**Dotyczy:** Postępowania o udzielenie zamówienia publicznego prowadzonego w trybie przetargu nieograniczonego o wartości poniżej 200 000 euro na „Wykonanie materiałów promocyjno – reklamowych dla Urzędu Marszałkowskiego Województwa Zachodniopomorskiego”.

### **Odpowiedzi na pytania Wykonawców**

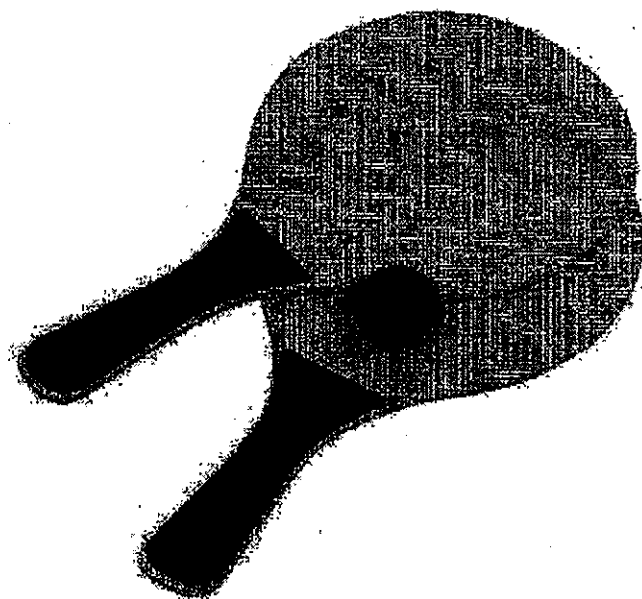
Część I, pozycja 28 - Zestaw do piłki plażowej - Opisany przez Zamawiającego zestaw należał do jedynego producenta, który wycofał produkt ze sprzedaży. W zamian proponujemy zestaw plażowy zawierający drewniane kijki z kolorowymi uchwytami, jedną miękką piłkę zapakowany w siatkową torbę wymiar 33,2x18,9x5 mm. Wnosimy o dopuszczenie naszej propozycji i zmianę w SIWZ. W załączniku przesyłamy zdjęcie oferowanego produktu.

Zamawiający nie dopuszcza powyższej propozycji i nie dokonuje zmiany SIWZ.

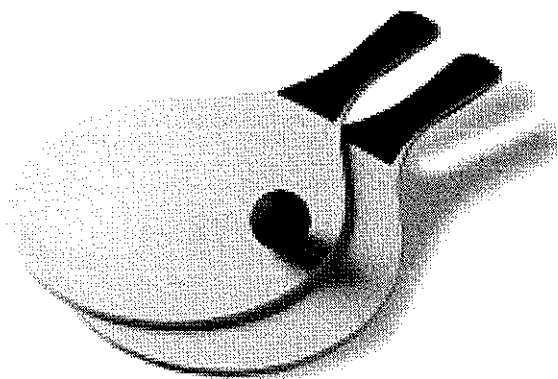
Witam, w związku z brakiem u importera rakietek dopuszczają Państwo złożenie innego modelu rakietek. Zdjęcie przesyłam poniżej.

Część I, poz. 28 – Produkt musi być zgodny z SIWZ .
